A355 – Grand Contournement Ouest de Strasbourg

Expertise sur le bruit – troisième mémoire

direction
régionale
de l'Équipement
Alsace

Strasbourg, le 25 octobre 2006

Localisation des points récepteurs – secteur de Duttlenheim-Duppigheim.

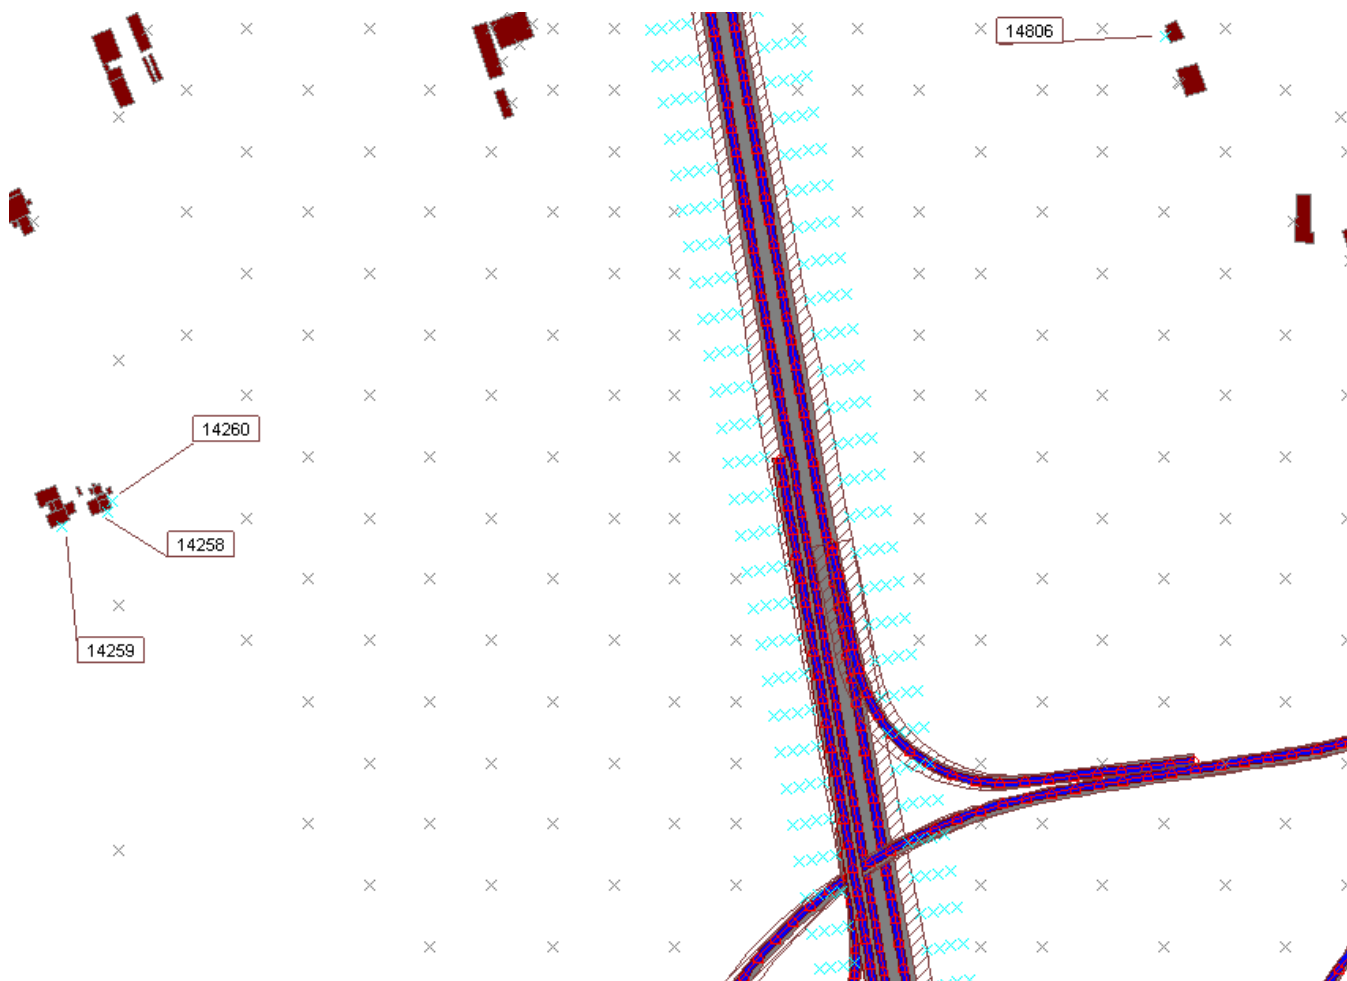
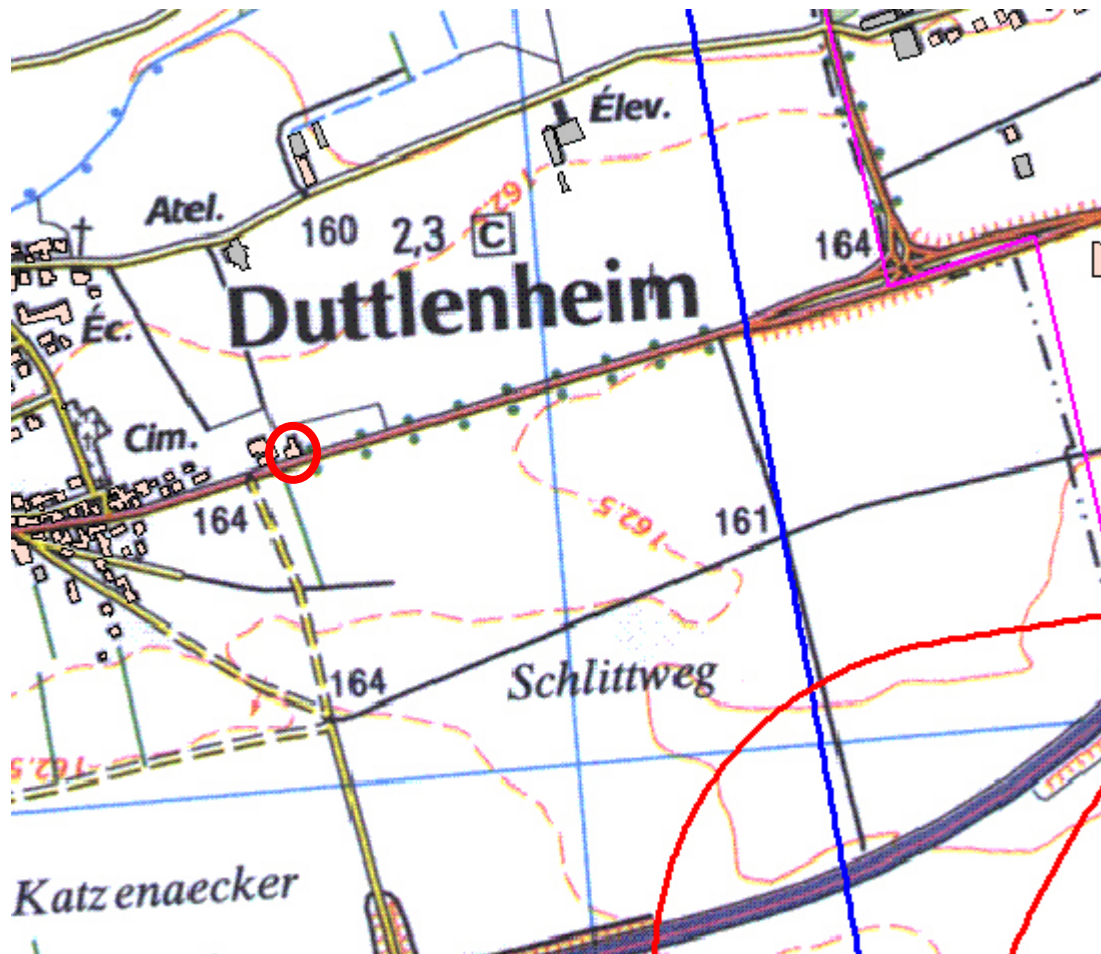
La contribution de l'échangeur reste négligeable pour l'habitation à Duppigheim (point 14806). Cette habitation devait bénéficier initialement d'une protection par renforcement acoustique de la façade (Isolement = 30 dB(A)). L'isolement reste inchangé.

En ce qui concerne Duttlenheim, l'habitation la plus proche se situe le long de la RD392 (cercle rouge sur la carte ci-dessous). Les niveaux sonores simulés avec les bretelles sont légèrement supérieurs (de l'ordre de 1 dB(A)) à ceux générés par la seule section courante du fait de la bretelle du nœud VRPV – A352.

Le trafic sur cette bretelle est réduit par le GCO (passant de 12 700 véh / j à 10 500 environ). Les effets principaux sont donc liés au nœud VRPV – A352 et sont traités dans ce cadre conformément aux engagements de l'Etat. Ainsi, le dépassement sur l'une des façades (point 14260) de l'objectif nuit de 55 dB(A) conduira à mettre en place à la réalisation de ce raccordement soit en 2009 une protection de façade.

Collège de Duttlenheim

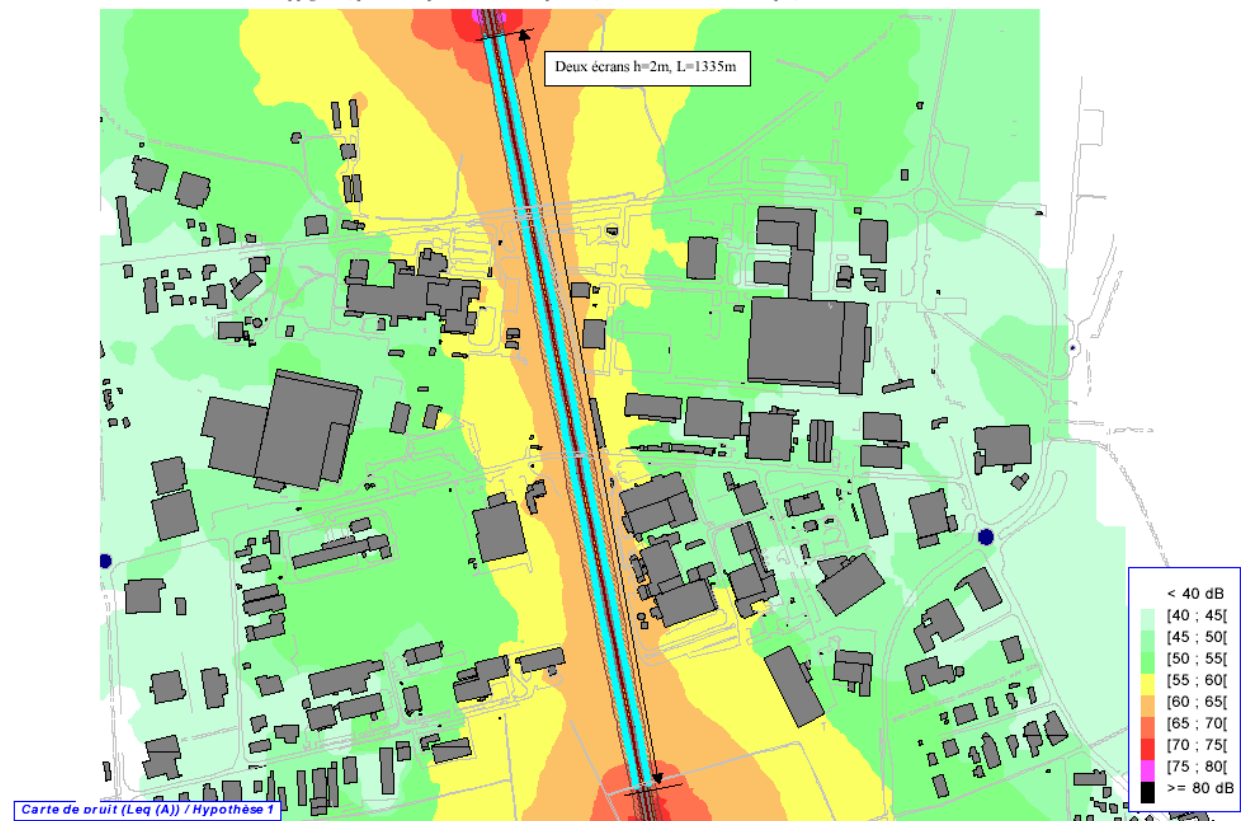
Plusieurs interventions notent l'absence de mention du collège de Duttlenheim dans le dossier. Il est vrai que cette nouvelle construction n'apparaît que sur les perspectives paysagères et non dans le corps du texte.

Sur la commune de Duttlenheim, le collège nouvellement construit non encore codé dans la BD Topo de l'IGN n'apparaissait pas sur les plans. Sa présence dans la zone des isophones 55-60 de jour et 50-55 de nuit doit assurer le respect des objectifs. Toutefois, afin de vérifier ce point suite aux observations, il a été digitalisé manuellement. Il se situe à environ 600 mètres du GCO. Le calcul précis a été réalisé conduisant à un niveau Jour (6h-22h) est égal à 56,2 dB(A) et un niveau Nuit (22h-6h) égal à 53,7 dB(A) ; tous les deux inférieurs aux objectifs réglementaires.

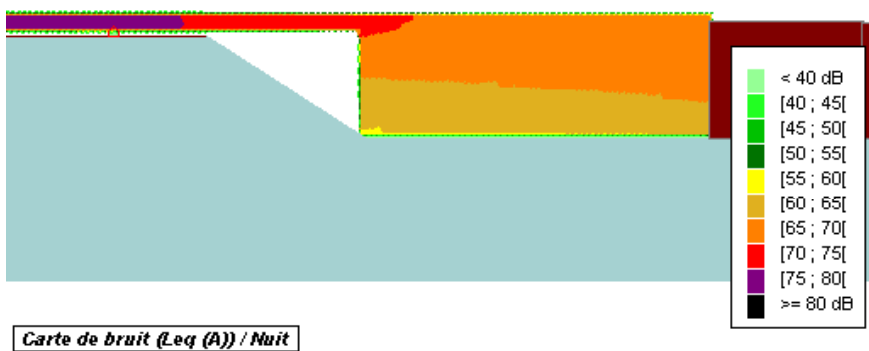
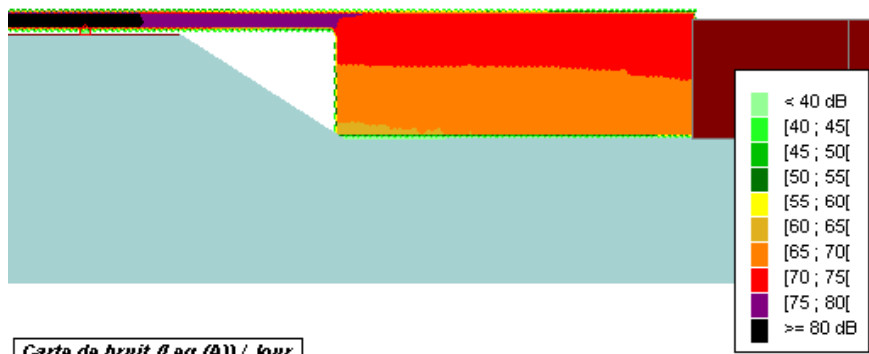
Les questions de l'entreprise Knorr mentionnant les locaux sociaux conduit à examiner la pertinence de protections à la source ponctuelles.

La carte de bruit verticale montre que les niveaux sont plus faibles aux étages inférieurs mais restent supérieurs à l'objectif de 65 dB(A) sur la période Jour (6h-22h).

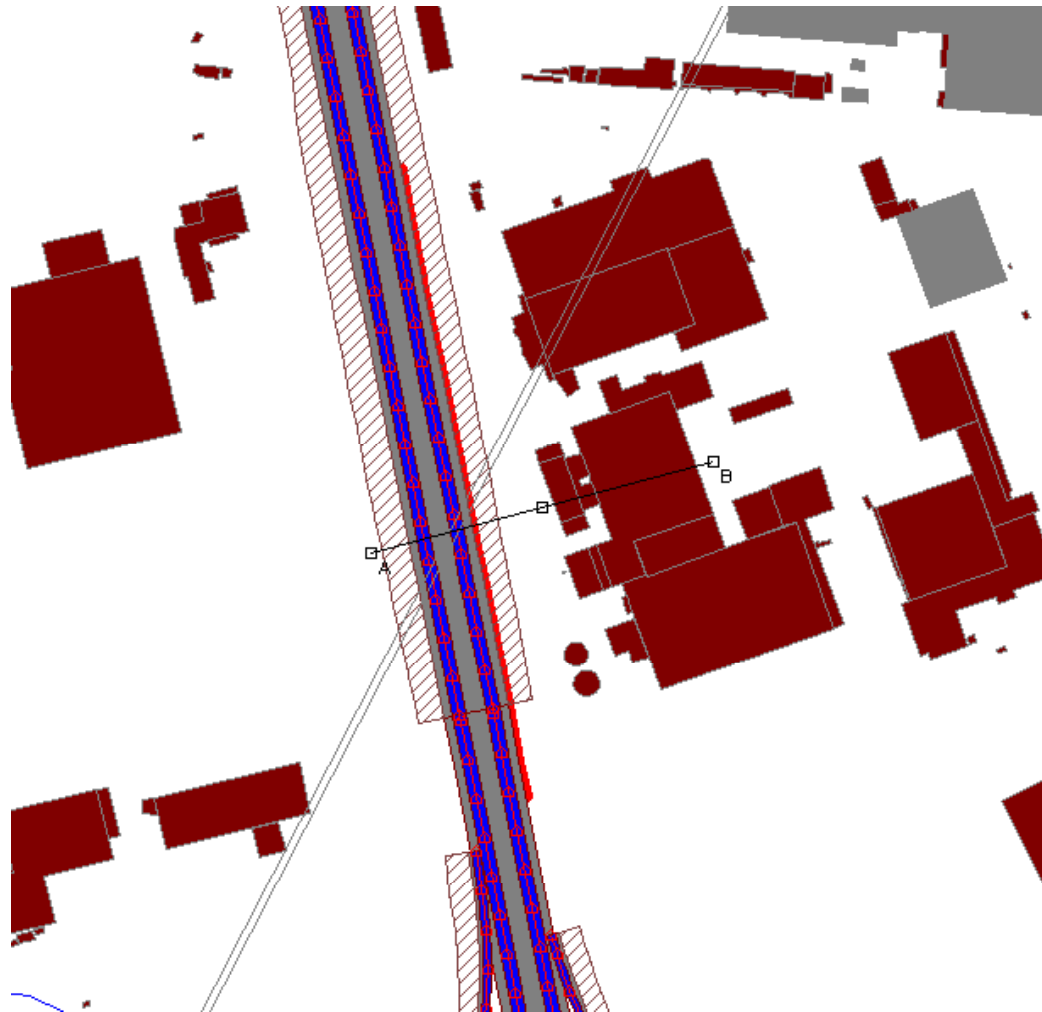
Pour protéger les locaux , un écran de 325m de long a été testé, avec plusieurs hauteurs. La figure suivante présente l'emplacement de l'écran (en rouge sur la figure).

Le tableau suivant présente les niveaux sonores en fonction de la hauteur du mur, de la hauteur par rapport au sol et de la nature de l'écran.

L'éventuelle réflexion liée à l'écran coté Knorr ne modifie pas les niveaux sonores des points situés sur l'usine Manwest, il n'est donc pas utile de mettre un écran absorbant.

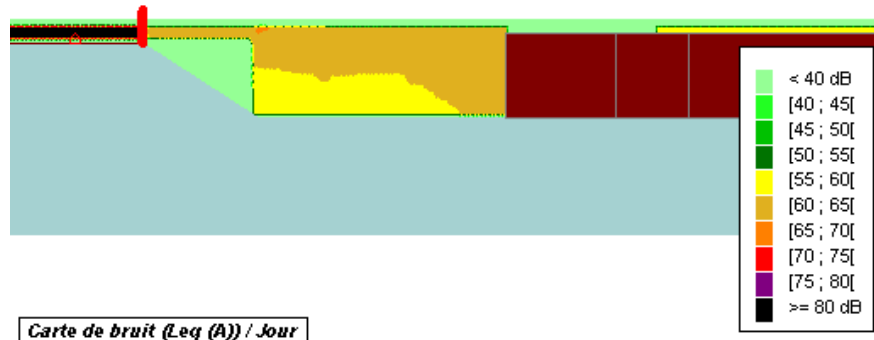
La coupe suivante montre que les niveaux sonores jour sont compris entre 60 et 65dB(A) selon l'altitude.

La mise en place d'une protection à la source de type mur apparaît donc techniquement possible mais insuffisante et devra conduire à des discussions entre le concessionnaire du projet autoroutier et les usines Knorr pour choisir la combinaison appropriée.

Compte-tenu des impacts paysagers et du coût, la solution initiale reposant sur le financement de mesures en entreprises avec un revêtement peu bruyant semble rester la plus appropriée.

Carte 18 Secteur Vendenheim, protection par tranchée couverte, semi absorbante, suivie d'un écran avec casquette, puis d'un écran de 4m semi absorbant

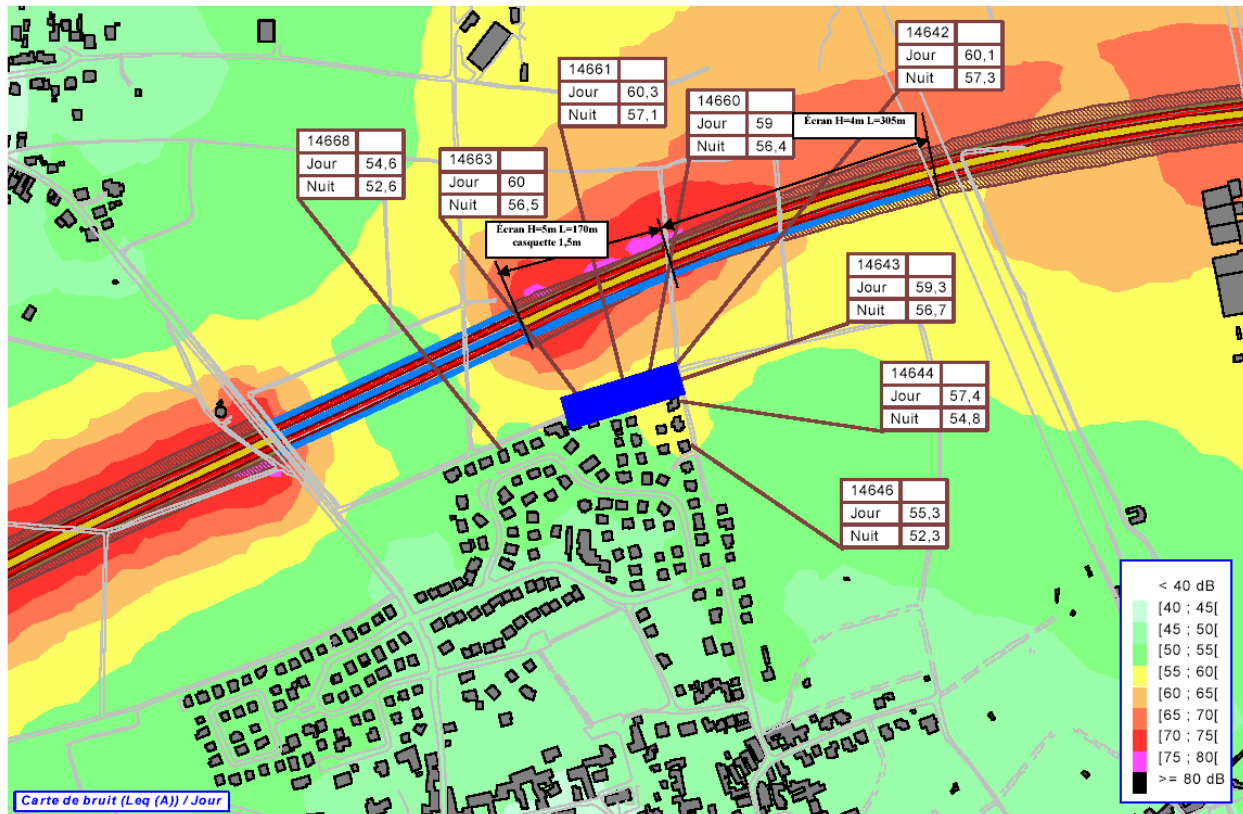
La demande de rechercher une solution ne requérant pas de protections de façade et notamment de tester l'allongement de la tranchée couverte d'une part et les inquiétudes exprimées par les riverains situés à l'ouest de la RD226 pour lesquels la protection essentielle provient du profil en long en déblai comme indiqué plus haut et du plus grand éloignement de la chaussée, a conduit le maître d'ouvrage à réaliser des simulations complémentaires portant notamment sur l'allongement de la tranchée couverte. Par ailleurs, compte-tenu des contraintes d'exploitations potentielles, la simulation de semi-couverture (couverture d'une seule chaussée) a aussi été simulée, ainsi que le simple déplacement de la tranchée couverte.

Ce sont ces éléments qui ont conduit le maître d'ouvrage à choisir de retenir la solution présentée dans le dossier avec quelques protections de façade. Toutefois, si la sensibilité du site doit conduire à renforcer les protections à la source, la solution B éventuellement complétée à l'ouest par un écran pourrait être un compromis intéressant, pour un surcoût de 12 à 15 millions d'euros.
